**CCR-VIA -- COMITATO DI COORDINAMENTO REGIONALE PER LA
VALUTAZIONE D'IMPATTO AMBIENTALE**

Giudizio n° 4111 **Del** **21/12/2023**
Prot. n° 23/443226 **Del** **31/10/2023**

Ditta Proponente: PROVINCIA DI TERAMO

Oggetto: Rifunionalizzazione, efficientamento energetico e mitigazione delle vulnerabilità sismiche di edifici e infrastrutture (sub-misura a.2.1) - mitigazione del dissesto idrogeologico; acquisto dei cannoni per l'innnevamento artificiale; "montagna illuminata"

Fig. 1 - Alternative di tracciato

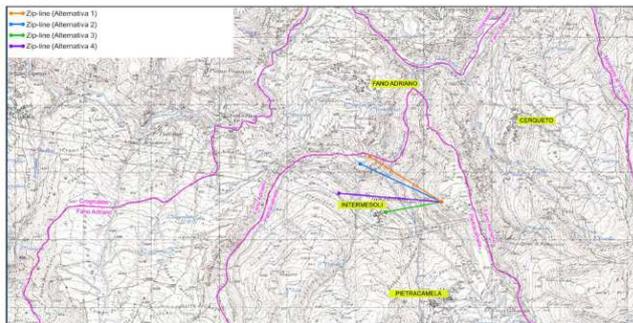
Il nuovo tracciato coincide con un allontanamento del cavo aereo dall'area di nidificazione del falco pellegrino (*Falco peregrinus*), citato nel parere dell'Ente Parco.

Fig. 29 - Dispositivi di dissuasione visiva: spirale e sfera di poliuretano

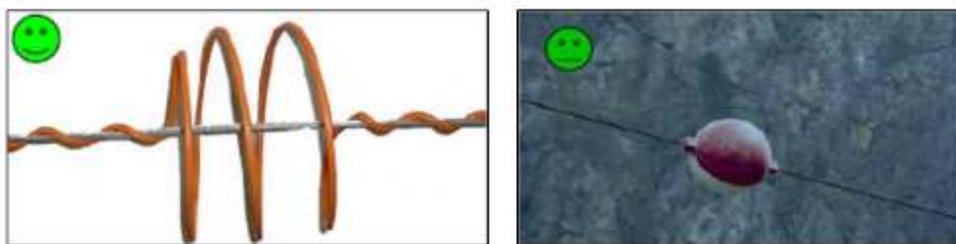
- 1) il cavo aereo a elevata visibilità, realizzato mediante l'intreccio di trefoli zincati e trefoli lucidi, con elevato contrasto tra le componenti abbia un diametro non inferiore a 30 mm;

- 2) vengano installati dissuasori, sullo stesso cavo di trasporto, nei periodi di non utilizzo dell'impianto analogamente a quanto previsto per i cavi di sicurezza;

- 3) vengano installati segnalatori luminosi (come previsto anche dalle misure di conservazione sito specifiche) sul cavo di guardia in aggiunta alle misure di mitigazione già previste in sede di studio d'incidenza;
